[그림 8] 시공상세도 및 현장 시공현황

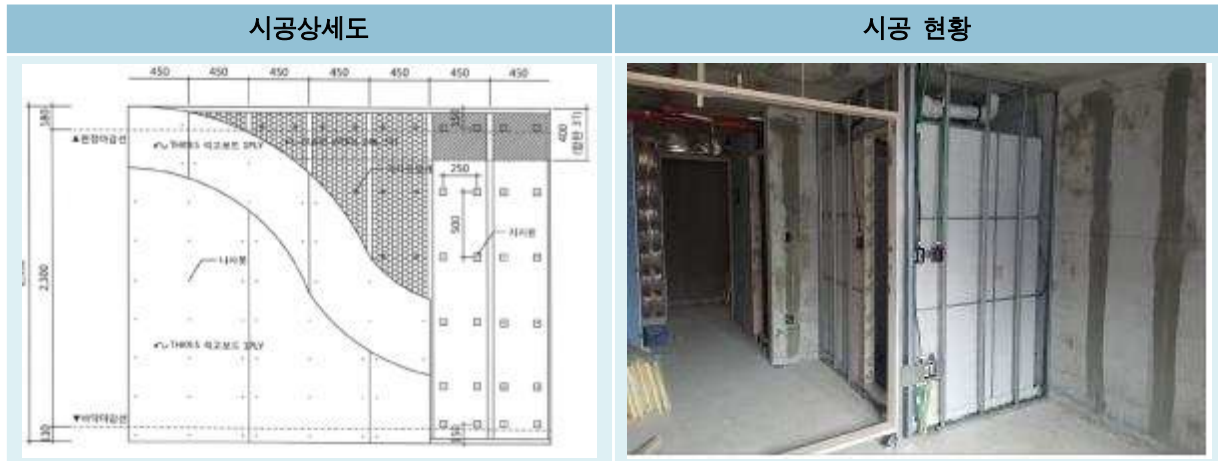
그러나 □□지역본부 현장을 확인한 결과 설계지침 및 내역과 상이하게 각재 대신 메탈 스티드로 변경하여 시공 완료 및 시공 중이며 또한 타 지역본부 현장도 동일하게 변경시공 한다는 사실을 확인하였다.

따라서 실제 현장에서 적용하고 있는 시공 방법을 고려하여 시스템 욕실 경량 벽틀 설치 기준을 개선할 필요가 있다.

시스템 욕실 경량 벽틀 설치방법에 대한 시공사례 및 여건 등을 고려하여 관련 상세도 및 표준일위대가의 구체적인 기준을 마련하여 주시기 바랍니다 (개선).
